改善箇所説明図

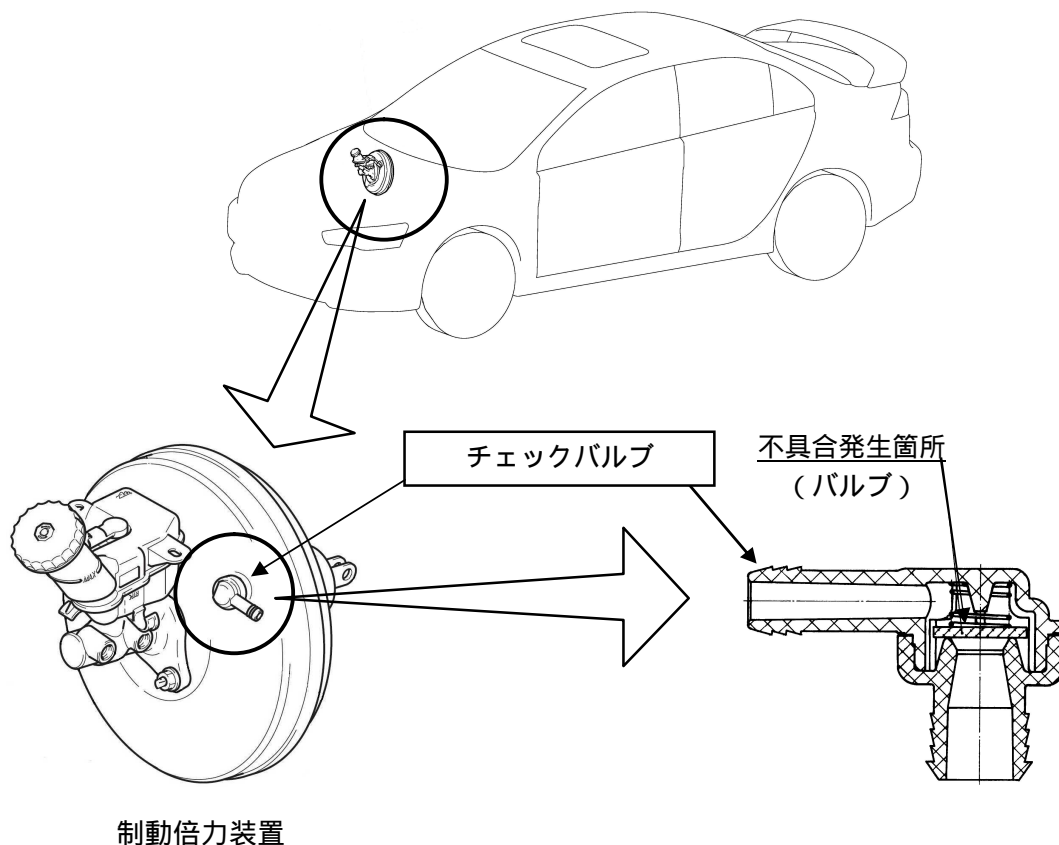
制動倍力装置の負圧を保持するチェックバルブの材料が不適切なため、エンジン停止後の駐停車中に当該バルブが閉じた状態で貼り付くことがある。そのため、始動直後のアクセルペダルを踏まない状態での低速走行中にブレーキペダルを踏んでも、チェックバルブが開かず、最初の制動時に制動倍力装置の負圧が不足し、ブレーキペダルの操作力が増大するおそれがある。

全車両、チェックバルブを対策品と交換する。

注：図中の 内は交換部品を示す。

識別：運転席ドアローワーヒンジ取付けボルト(上側)に、白色または黄色のペイントを塗布する。
